OLBIA E LE SUE ACQUE

Opere di mitigazione del rischio idraulico e recupero del rapporto della città con i suoi fiumi

MACROAREA 3 - AMBITO URBANO

Controdeduzioni alle osservazioni

Figura 3 - Recupero del cordone dunale delle spiagge dell'Alto Adriatico (Progettazione: Technital S.p.A.)

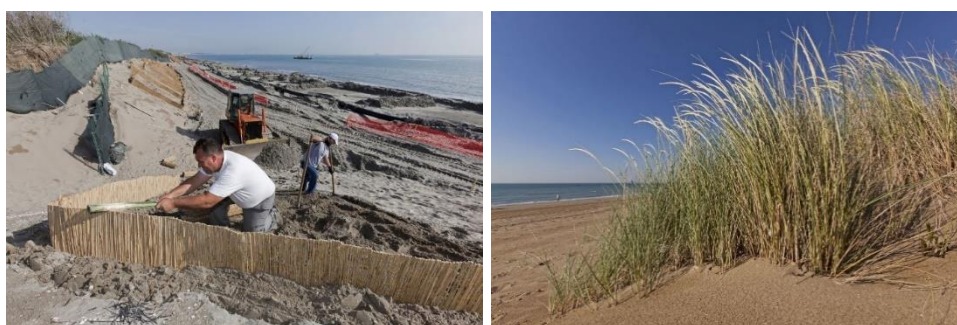
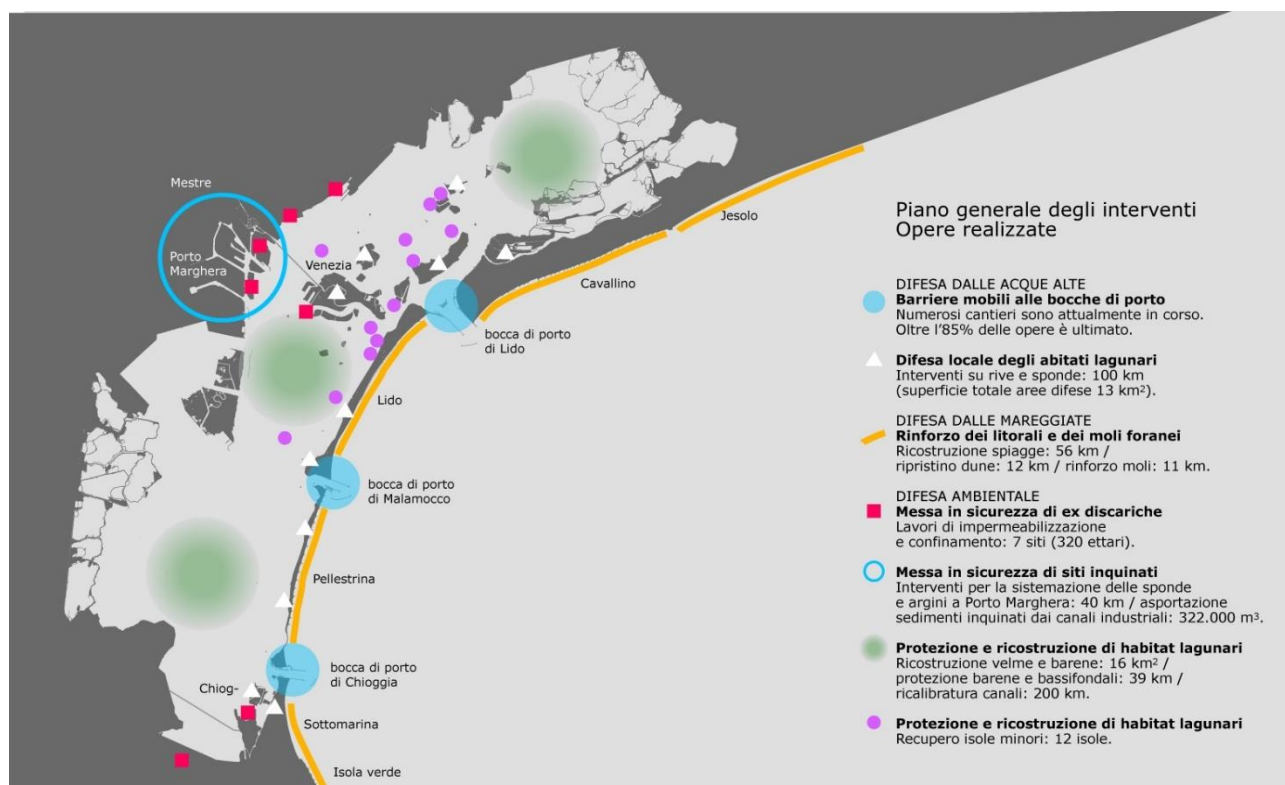
2.5 Osservazione 5 – La ricostruzione artificiale delle dune è un'opera posticcia che non tiene conto delle dinamiche di modellazione del territorio costiero. L'opera di riempimento non è un'opera di rinaturalizzazione ma una discarica per inerti

L'uso di sedimenti dragati per il ripristino costiero è una delle misure di reimpiego più

comunemente utilizzate a livello internazionale ed è espressamente prevista anche dalla legislazione italiana fra le misure di riutilizzo ambientale. Quindi la volontà di utilizzare a tale scopo sedimenti derivanti dal dragaggio non costituisce un fatto negativo ma si muove nel solco delle indicazioni ed esperienze più moderne.

I progettisti hanno già svolto, per esempio, nell'ambito dei cordoni dunali delle spiagge dell'alto Adriatico (12 km) con effetti ambientali relevantissimi, costituendo quello uno dei pochi esempi perfettamente riusciti di recupero morfologico di un ambiente dunale con ricreazione di un habitat naturale di assoluto pregio.

Figura 7 – Risultati delle indagini eseguite per il Progetto 2015 (integrazione febbraio 2018). Il livello di falda misurato variava da poche decine di centimetri sino al metro circa dal piano campagna

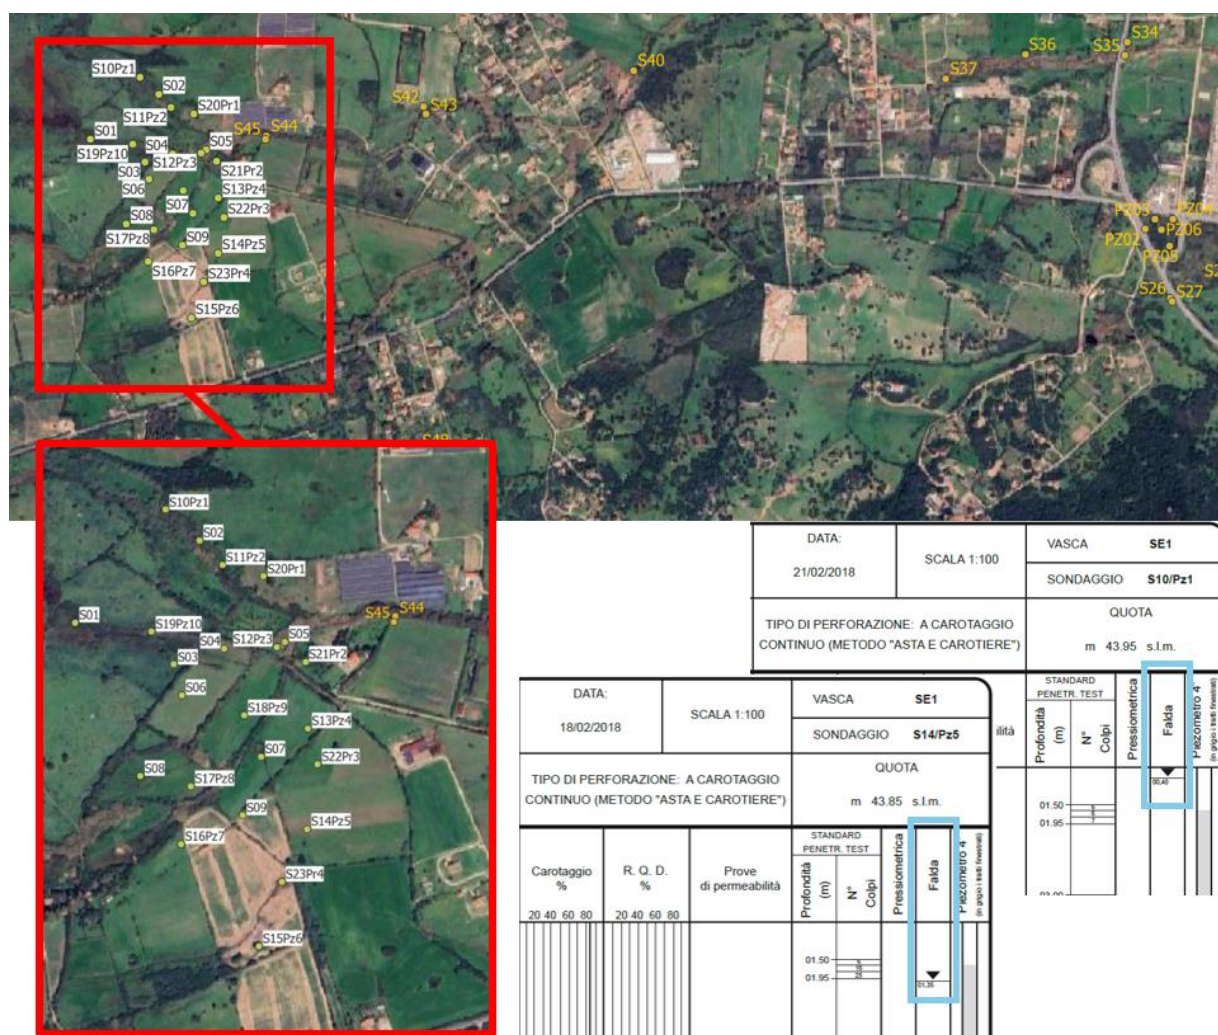
Di seguito si riportano a puro titolo d'esempio alcuni esiti dei sondaggi svolti nell'ambito del progetto “Mancini” (indagini, per il vero, svolte, in larga misura, dopo lo sviluppo del progetto il quale, anche per tale ragione, non ha tenuto conto dei relativi esiti) dai quali si evince come le zone individuate per la creazione (in scavo) delle vasche siano caratterizzate da livelli di falda talmente elevati da rendere pressoché impossibile ipotizzare, in quelle aree, la creazione di vasche di laminazione.

La falda superficiale (ancorché effimera) rinvenuta si trova a poche decine di centimetri dal piano campagna, almeno in certi periodi dell'anno, e la creazione di ampie vasche in scavo avrebbe consentito la venuta a giorno della falda a formare ampi laghi, con livelli variabili in ragione della stagionalità del livello della falda superficiale.

È appena il caso di ricordare come le vasche di laminazione del progetto Mancini, sia quelle in località Putzolu, come quelle previste nei pressi di via Nervi, fossero da realizzare con importanti interventi di scavo (anche di 3-4 m di profondità estesi su vaste aree) al punto da rendere necessaria l'individuazione, non effettuata poi nell'ambito del progetto, di capienti siti di smaltimento del materiale proveniente dagli scavi.

La realizzazione di vasche mediante lo scavo di rilevanti quantitativi di terreno in aree già soggette a frequenti e diffusi ristagni d'acqua nei periodi piovosi per effetto dell'innalzamento temporaneo della falda superficiale però è da considerare sostanzialmente impraticabile.

Attraversamento di via Santa Elena

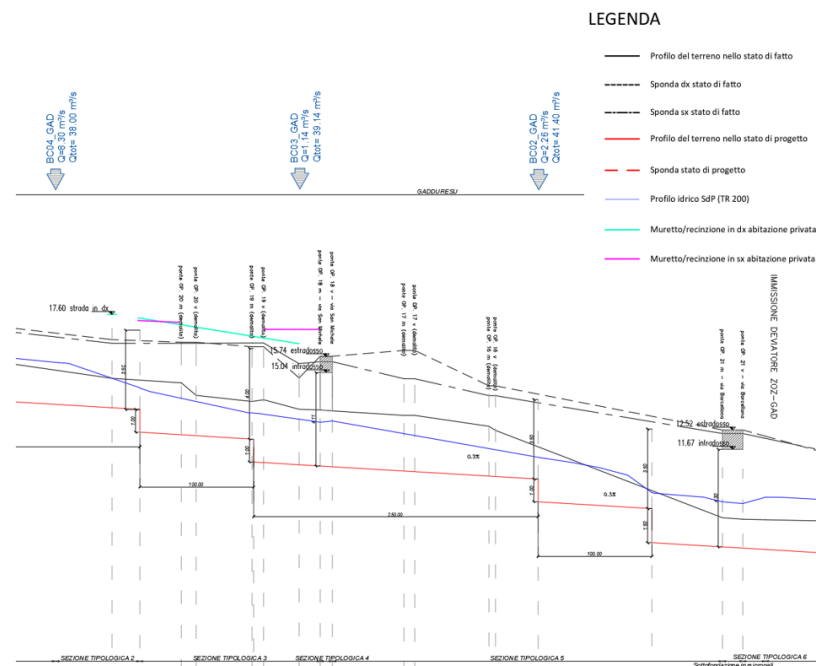
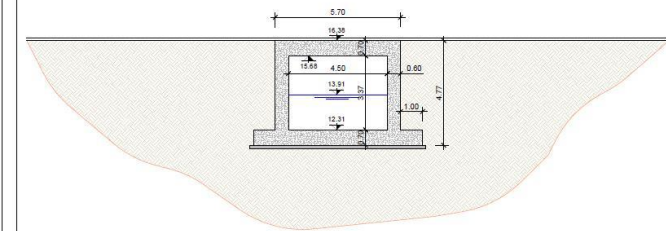
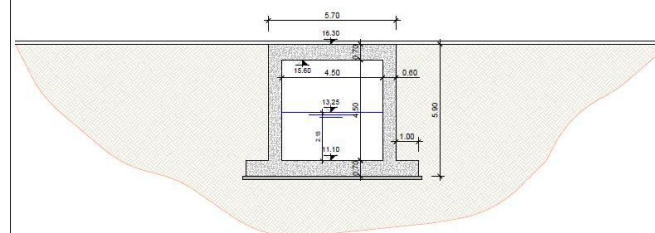
Osservazione n. A.3	<ul style="list-style-type: none"> Via santa Monica Via sant'Elena Pressi SP 38 Bis Rio Paule Lada 	Via santa Monica; Via sant'Elena; Presso SP 38 Bis (Via Barcellona) Il PAI vigente nella zona oggetto di osservazione mostra allagamenti solamente nelle zone limitrofe all'alveo del rio Gadduresu, comprese le aree circondanti le immissioni degli affluenti. Pertanto, gli affluenti minori, ove non si riscontrano allagamenti, sono stati considerati solo in termini di portata in ingresso al rio Gadduresu, ma non sono stati oggetti di intervento, in quanto, da PAI, già idraulicamente sufficienti.

In ogni caso, i ponti di via Santa Monica e via Sant'Elena, citati nell'osservazione, attualmente demoliti, verranno ripristinati in rispetto della Normativa vigente con la realizzazione di due scatolari.

Si rimanda alle immagini sottostanti, riportate nella relazione A.4.3

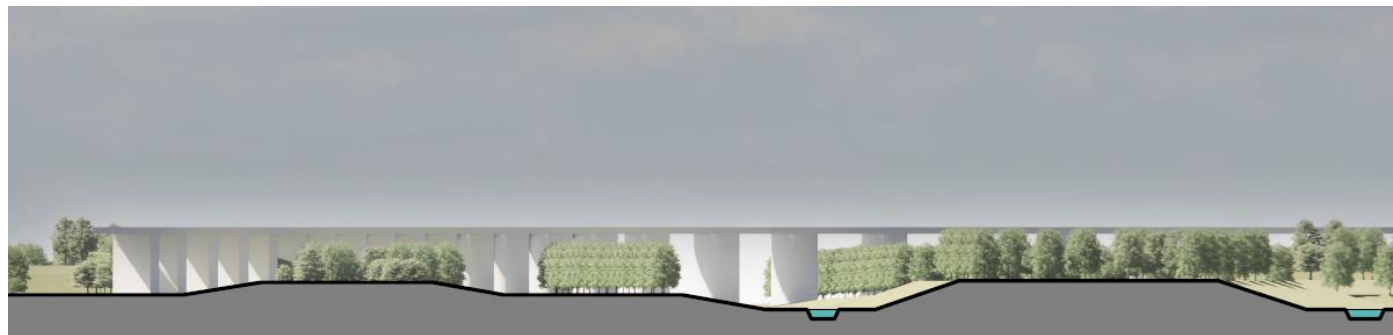
Osservazione	Terre e rocce da	Il progetto garantisce la certezza del riutilizzo del granito arenizzato ("sabbione") come ripristino morfologico della cava "Lana Azza Ruja", poiché il rimodellamento morfologico, come richiesto dal progetto di coltivazione

n. D.14	scavo	<p>della cava, è considerato nel computo metrico di progetto come onere a carico del progetto.</p> <p>Il progetto di ripristino della cava richiede il rimodellamento, come atto obbligatorio.</p> <p>Verrà prodotto, nell'ambito della integrazione documentale prevista nella Conferenza dei Servizi, atto di accordo con i titolari della cava che li impegna a ritirare il materiale nelle quantità previste in progetto.</p> <p>La disponibilità della discarica di Spiritu Santu a ricevere il materiale è confermata da analogo accordo tra il Comune di Olbia e CIPNES che verrà prodotto, nell'ambito della integrazione documentale prevista nella Conferenza dei Servizi. CIPNES, in qualità di gestore della discarica, si impegna ad accettare il materiale suddetto per la realizzazione dello strato per il drenaggio gas e per la regolarizzazione della zona D della discarica. CIPNES è soggetto invitato alla Conferenza dei Servizi e potrà anche in tale sede confermare la disponibilità.</p> <p>Le opere previste nel presente progetto per lo stoccaggio provvisorio nell'area a nord della discarica per lo "scolo" dei cloruri (che verranno raccolti da apposito sistema di drenaggio ed inviati a trattamento assieme al percolato) possono essere approvate contestualmente al presente progetto ed integrate nel progetto già autorizzato di ampliamento della discarica.</p> <p>L'intervento di collocazione di un quantitativo rilevante di materiale proveniente dagli scavi dei canali scolmatori (circa 900.000 mc) presso la zona depressa ed interclusa di Colcò soddisfa la volontà del Comune di Olbia, proponente del progetto, di recuperare quell'area, che è stata sede di un Ostello poi abbandonato perché soggetto a frequenti allagamenti, per usi civici e di svago. In essa troverà sede a breve un importante viadotto ferroviario (approvato in VIA Nazionale) che collegherà all'aeroporto di Olbia la linea ferroviaria Sassari-Olbia. Le 33 pile del viadotto richiedono un intervento di mascheramento ed inserimento paesaggistico non previsto nel progetto di RFI. La colmata di Colcò ottiene l'effetto di rendere maggiormente inserite nel paesaggio le pile del viadotto riducendone lo spiccato in altezza. La piantumazione di vegetazione</p>

arborea lungo le pile, dopo la colmata, concorrerà anch'essa positivamente a schermare le pile (si vedano immagini di seguito).
